Klatka na różne Ptaki drobne

Antoni Hrabia Sierakowski 1801

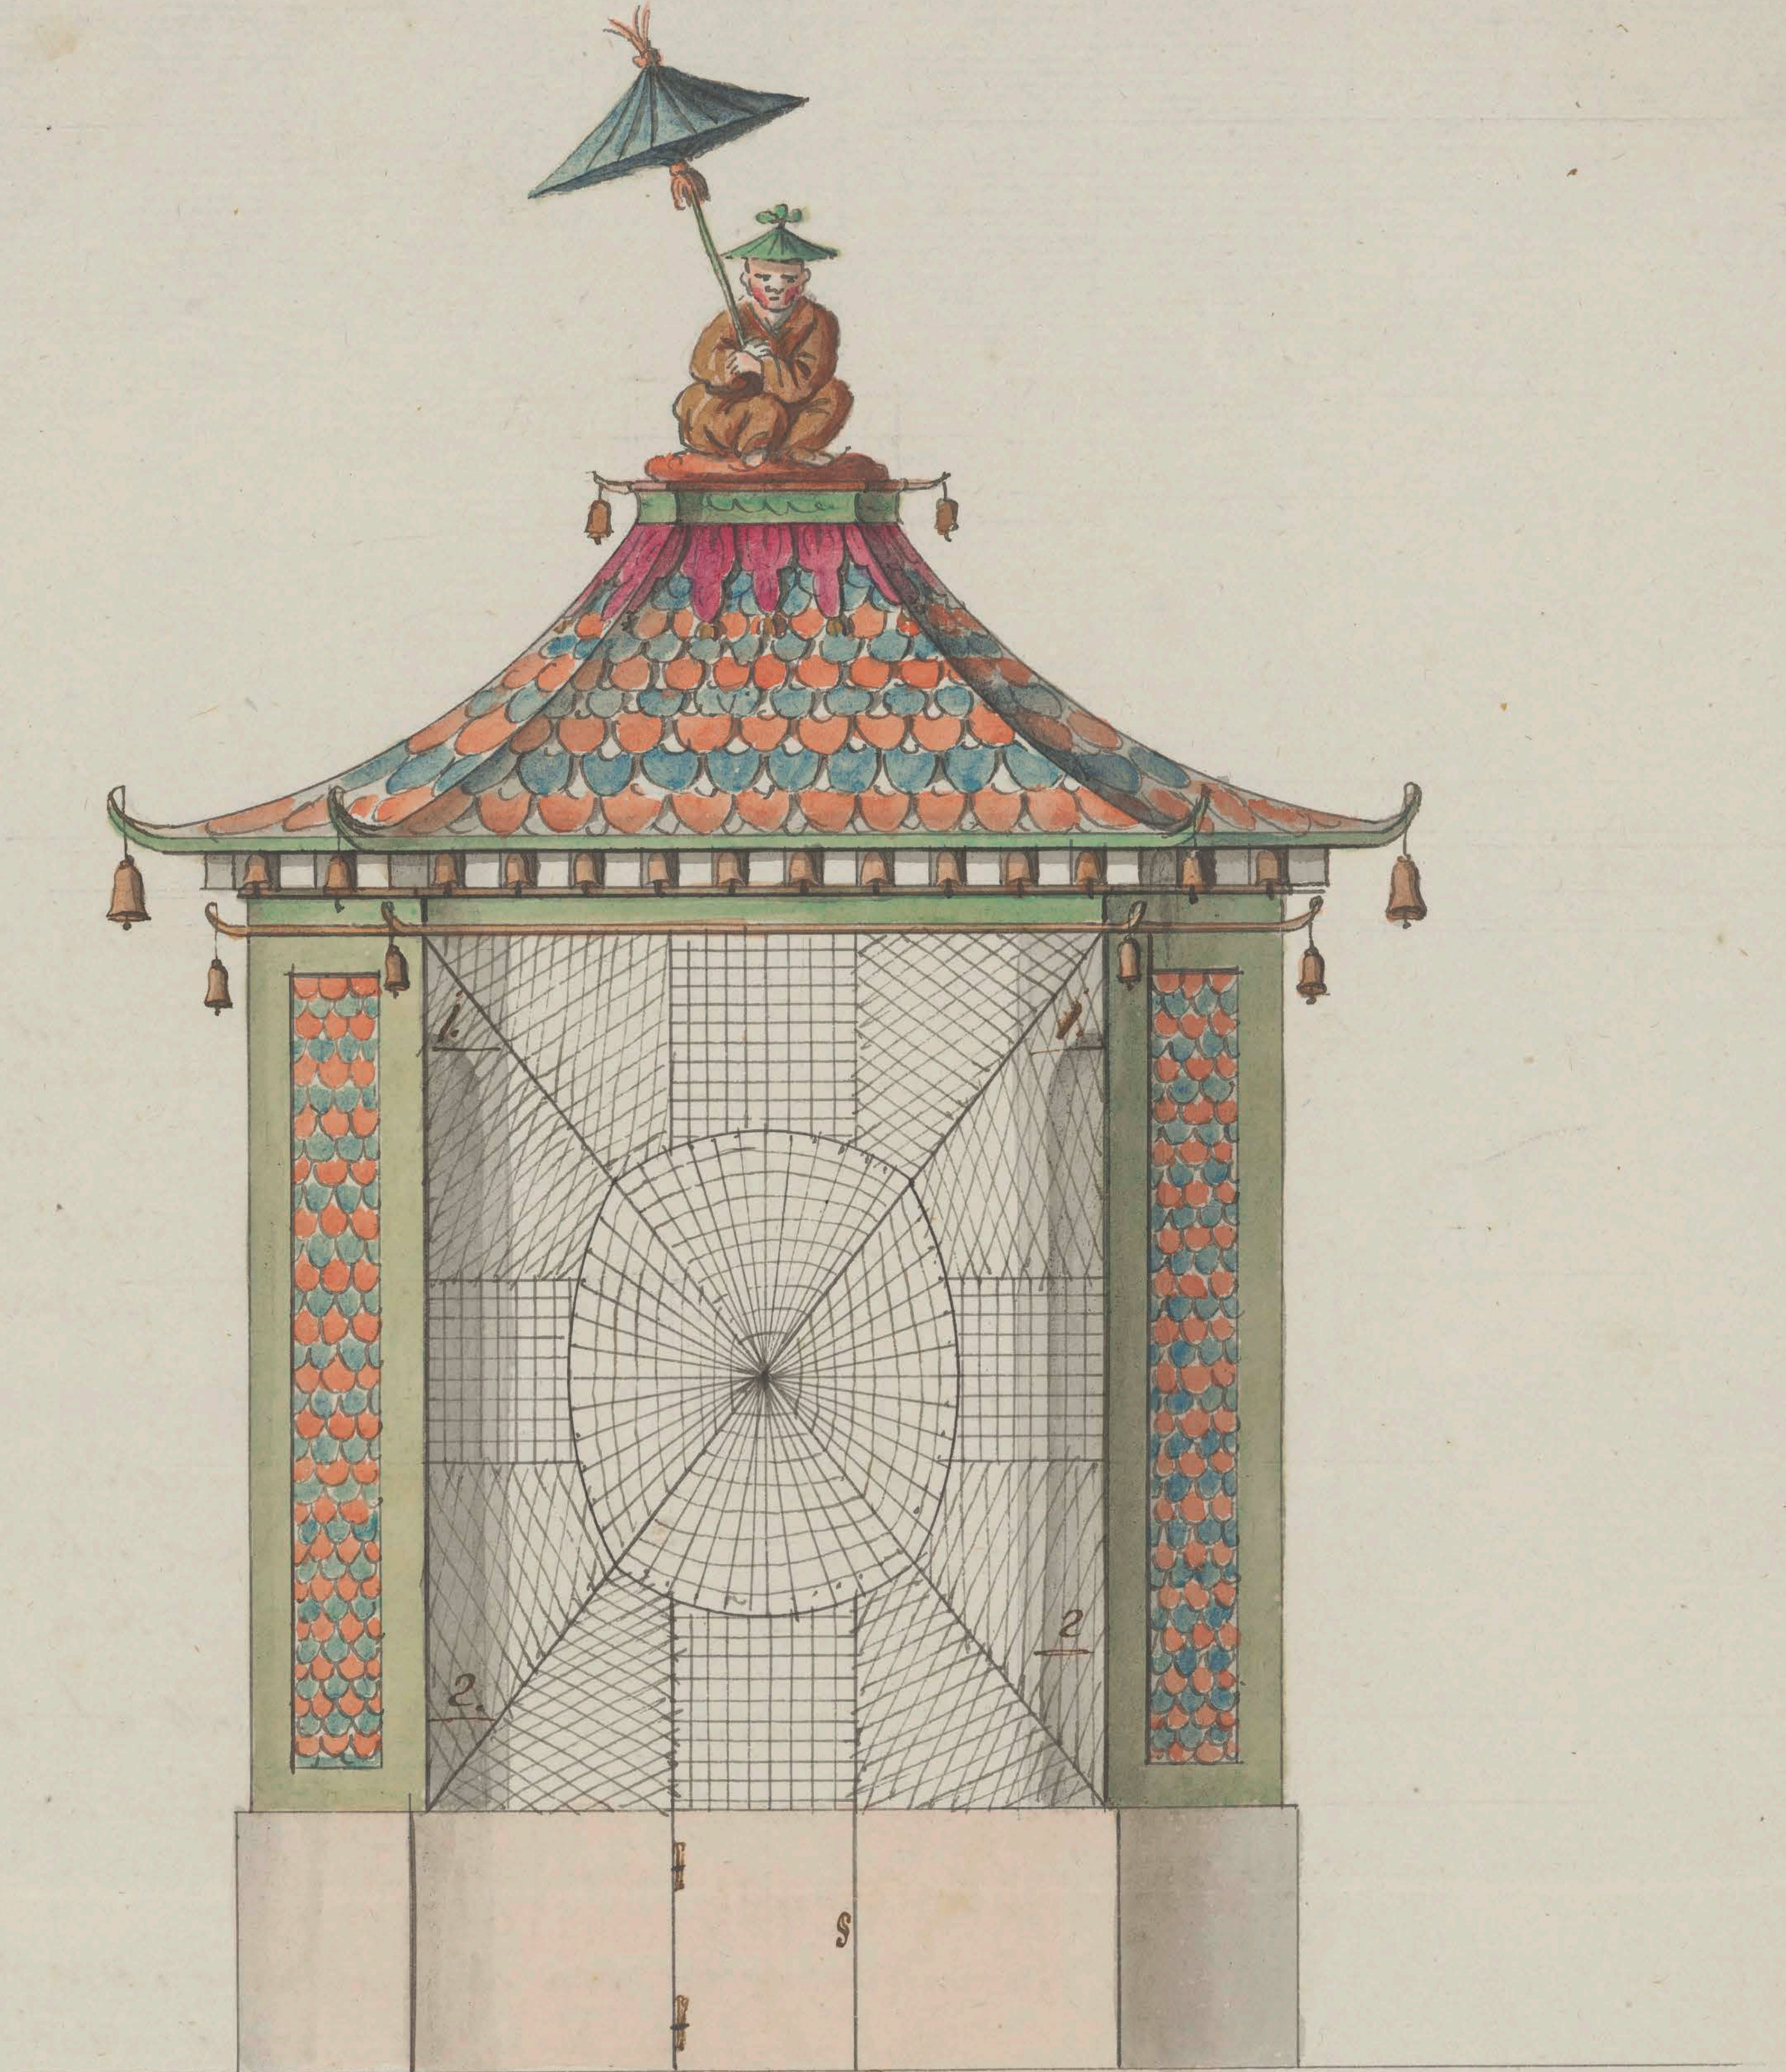
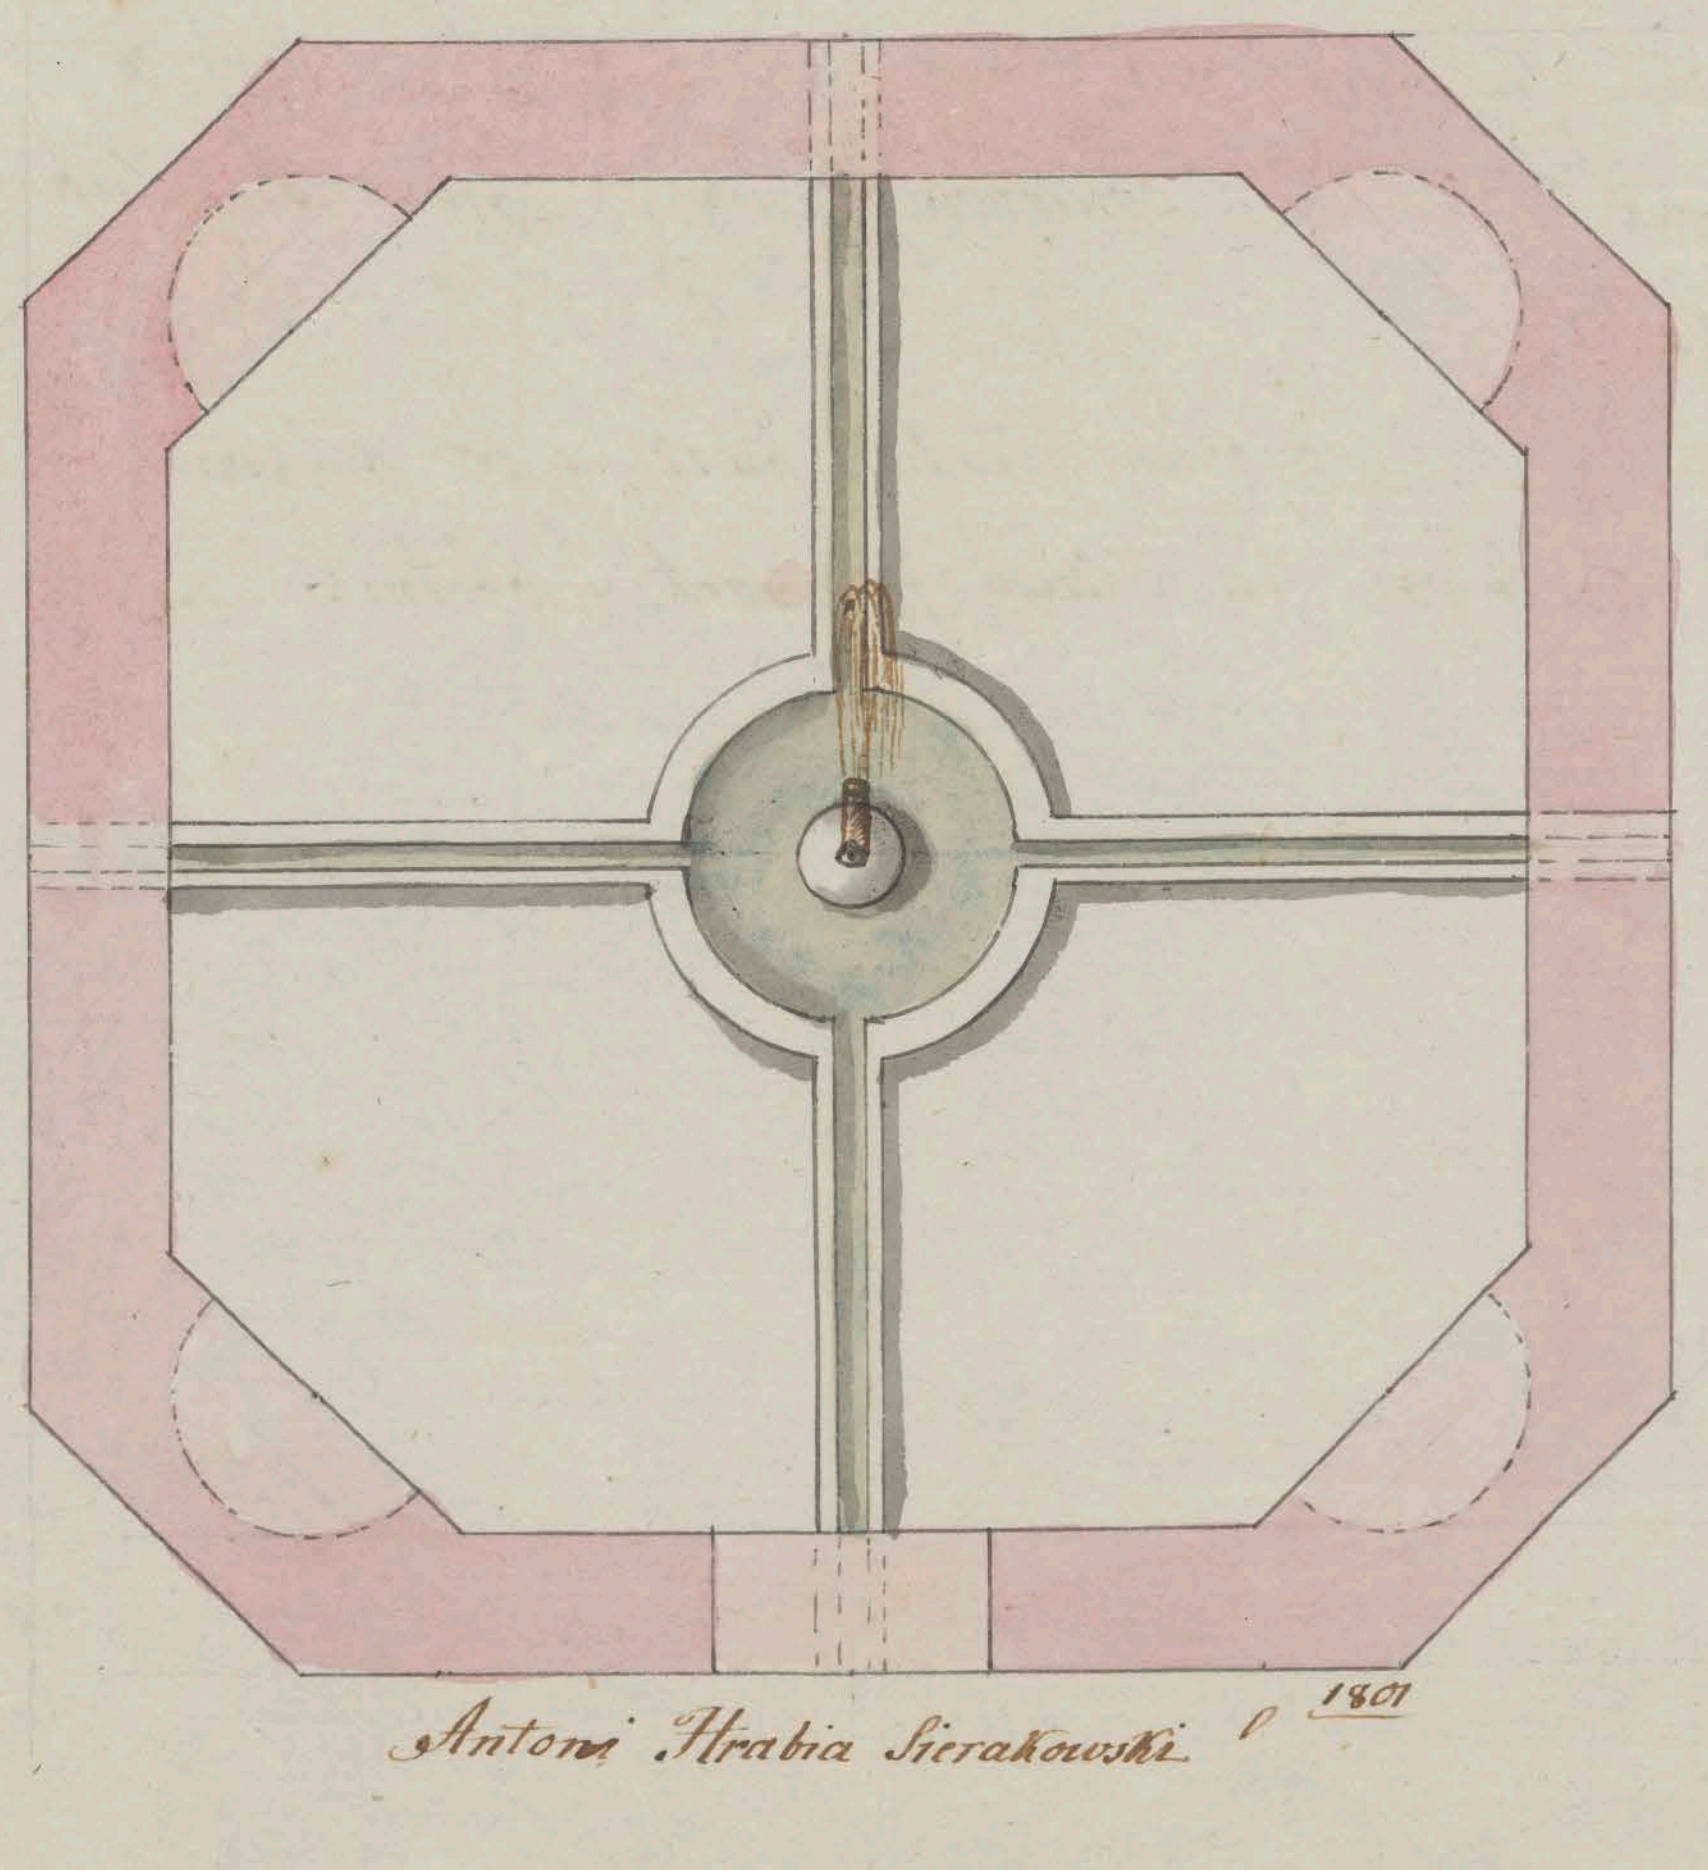
Jest to robota Pa Antoniego, klatka ta iest na podmurowaniu, z Drzwiczkami Drewnianemi, Też można wystawić, y nie na podmurowaniu, w obydwoch przypadkach dawa się im jeść na dole ut No 2. a pić na Górze No 1 żeby w Lecie czystą y świeżą Wodę miały. którą się im. parę razy na Dzień świeżą dać, chyba że w tey klatce może bydź Kaskada, tak jak ją P. Antoni wyznaczył, gdzie woda na cztery Strony upływa, które by kratką Drutową zastawić trzeba, żeby Ptaki dołem nie uciekały,

Rundele w Rogach naznaczył P. Antoni na Gniazda, więc chce, żeby y Słupy były murowane, to zas małe Ptastwo, rożnego Gatunku, nie pro pagucie w klatce, a nawet y tey propagacyi podobno nie trzeba

W tey klatce powinny bydź Gałązki y szczeble, niby to tak , ale na krzyż, y powinno ich bydź kilka, żeby miały poczym latać y skakać, więc niższe y wyższe.

Pod Samym zas Dachem, trzeba żeby miały na co siadać na Noc, y schronić się czy wednie czy w Nocy, od wielkich Deszczow, y Wiatrow

Podobne Klatki są tutay drewniane tylko, ale zielono ufarbowane, w Szembrunie tylko murowana cała, y bardzo wielka, mnie się widzi żeby Jey dosyć było. Sięga w Szerz. Sięga poprzeg. Ta w Szembru nie rowna się Szpalerom, które znajome, co jest ich wyssokość, y Szerokość Ulic.
